*Analüüsi koostamine ettevõtlus- ja
infotehnoloogiaministri 29.05.2018.a määruse
nr 28 „Puudega inimeste erivajadustest
tulenevad nõuded ehitisele“ rakendamise
kohta riigiteede ehitamisel*

ViaVelo Inseneribüroo OÜ
Magasini 29a-18, 10138 Tallinn
Telefon +372 661 5661
MTR: EEP003424; ELK000063; EPE001115
E-post info@viavelo.ee
Vastutav täitja: Roland Mäe
Kutsetunnistus nr 137989

Transpordiamet
Valge 4, Tallinn

Foto 18.1 Riigitee nr 4

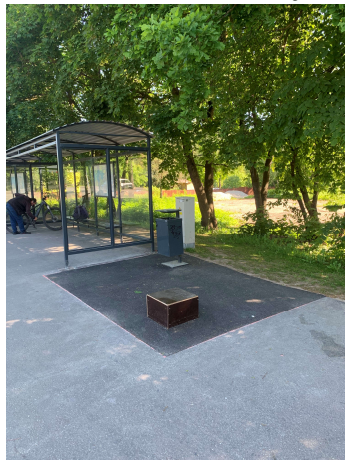
Peatused asusid neljal riigitee objektil asulas. Kõik peatuses olnud elemendid olid kontrastselt tähistatud. Erandiks oli riigitee 4 objektil asuvad prügikast ning vineerkast, mis sulasid ümbritsevaga ühte. Näide mitte kontrastselt tähistatud objektidest on toodud fotol 18.1.
